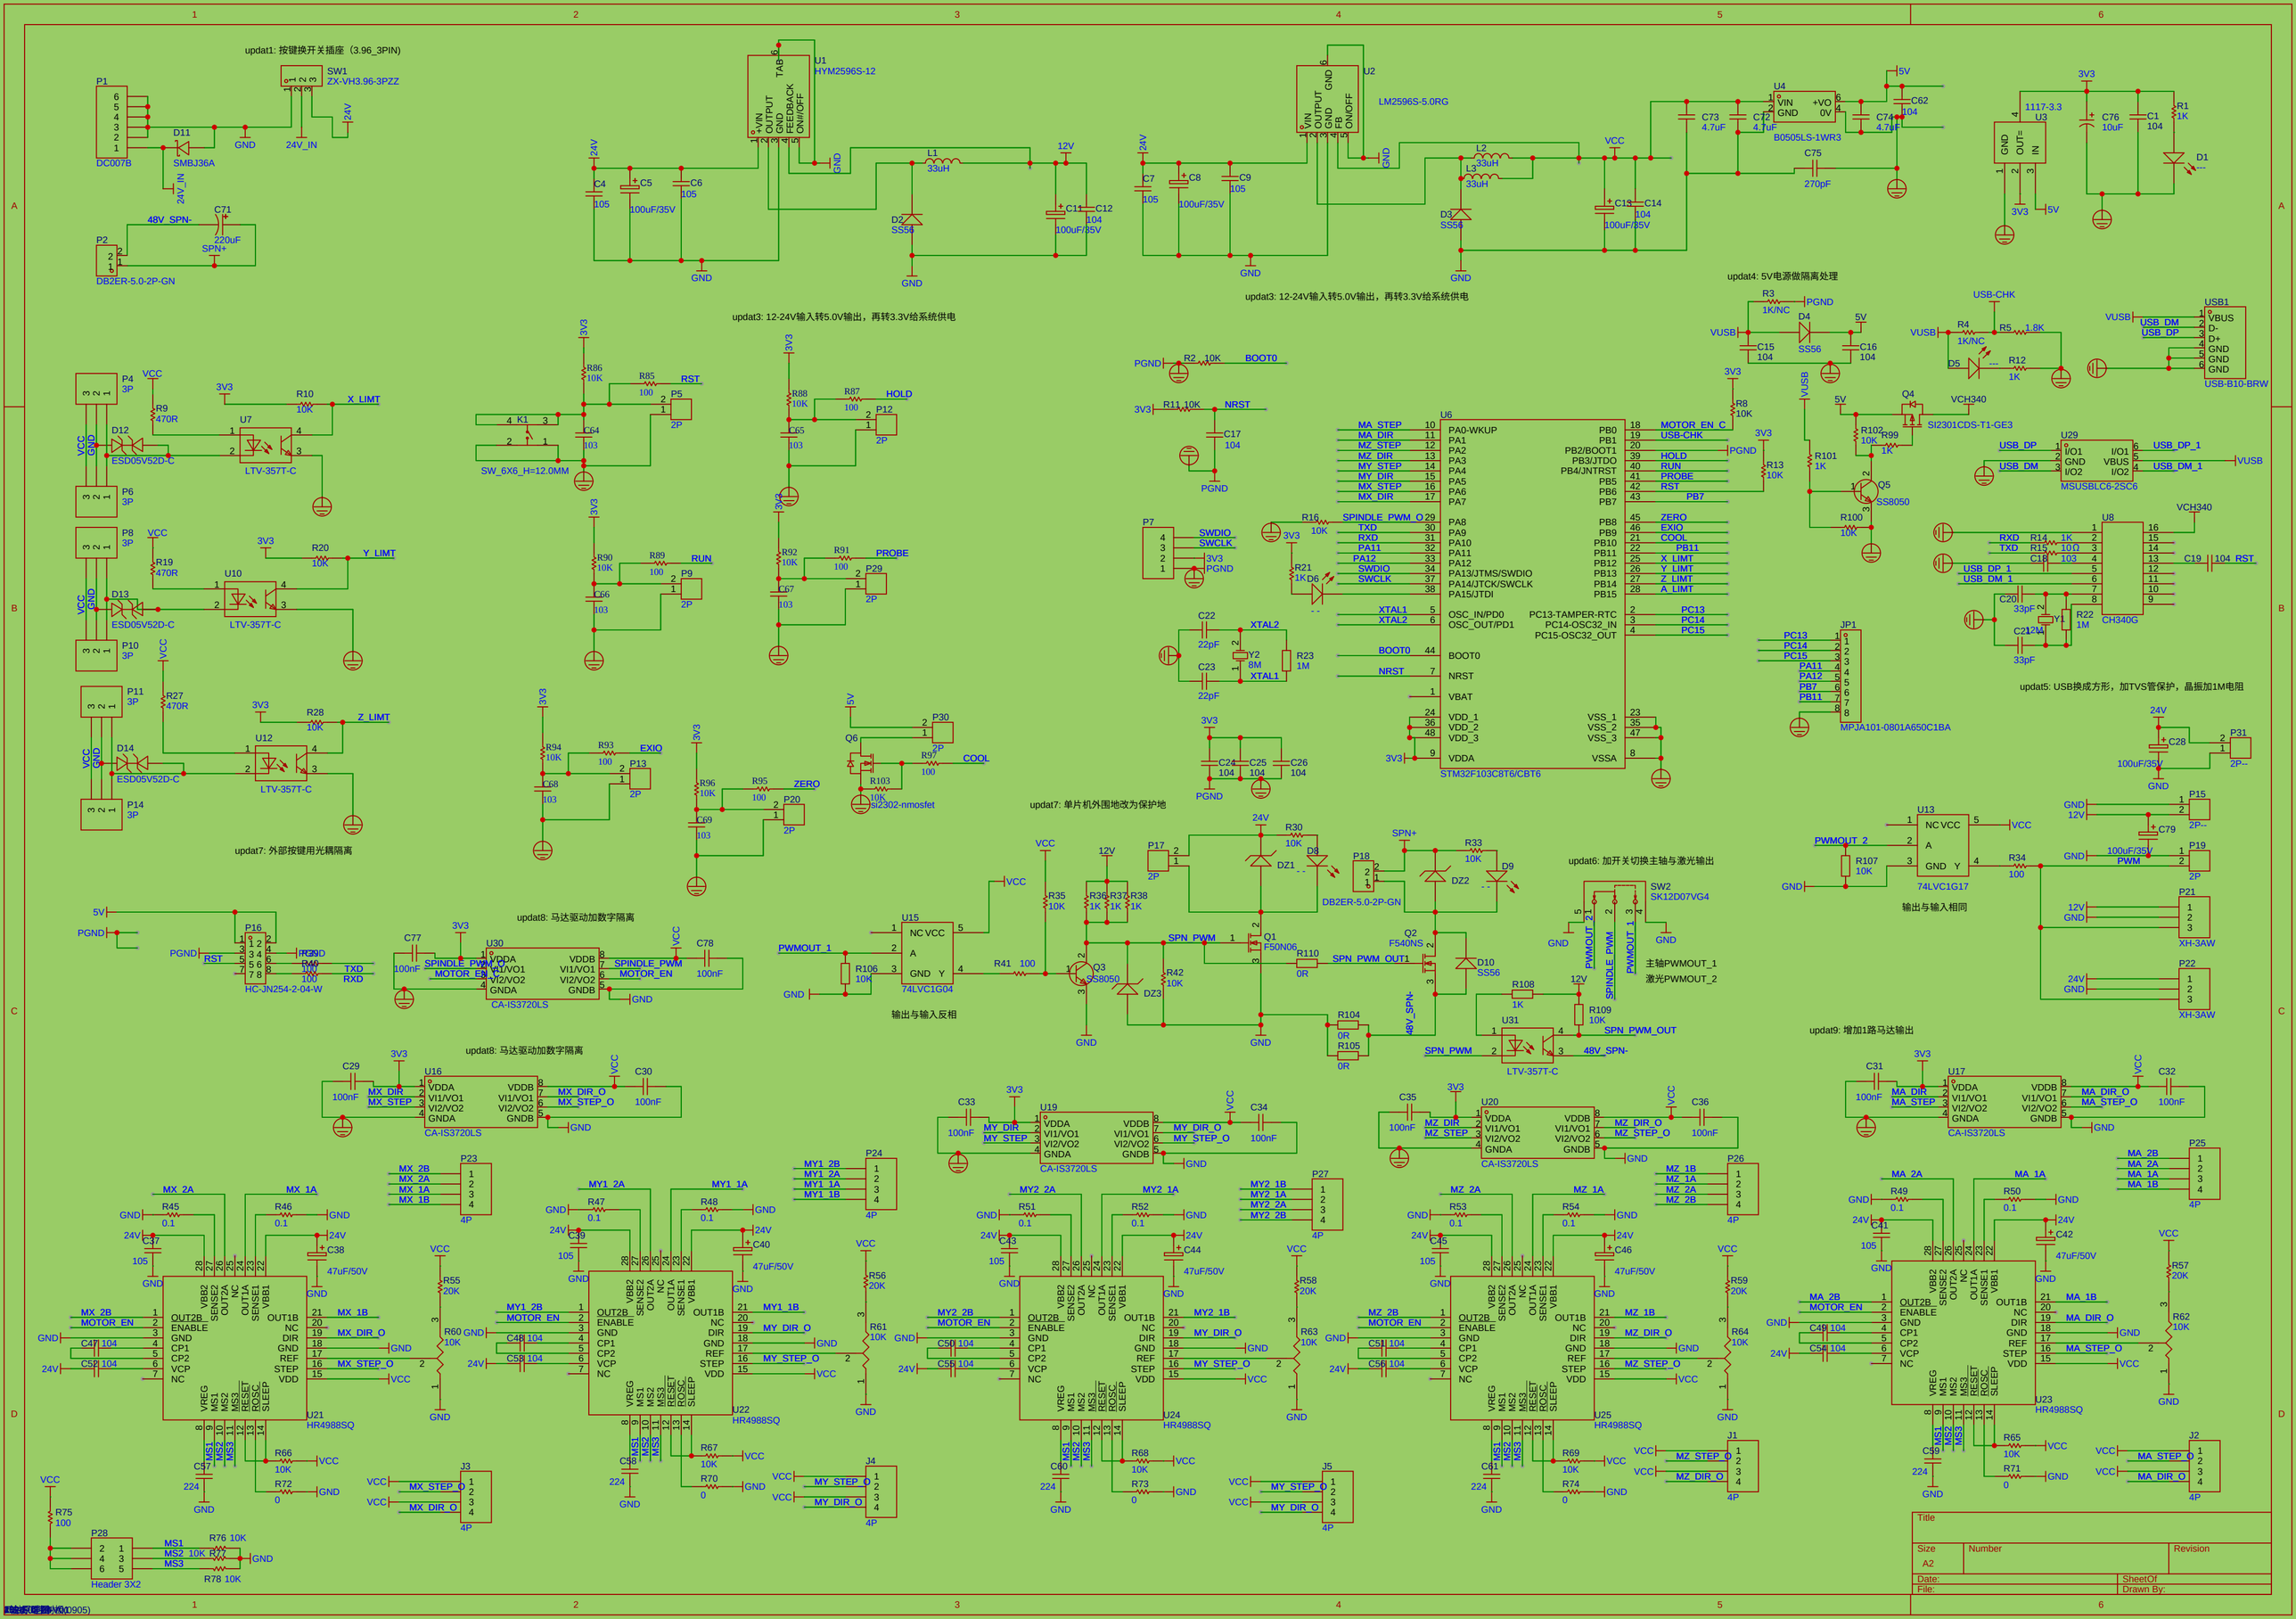
updat1: 按键换开关插座（3.96_3PIN）
updat3: 12-24V输入转5.0V输出，再转3.3V给系统供电
updat4: 5V电源做隔离处理
updat5: USB换成方形，加TVS管保护，晶振加1M电阻
updat7: 外部按键用光耦隔离
updat7: 单片机外围地改为保护地
updat8: 马达驱动加数字隔离
updat6: 加开关切换主轴与激光输出
主轴PWMOUT_1
激光PWMOUT_2
输出与输入反相
输出与输入相同
updat9: 增加1路马达输出
Title
Size
A2
Number
Revision
Date:
File:
SheetOf
Drawn By:
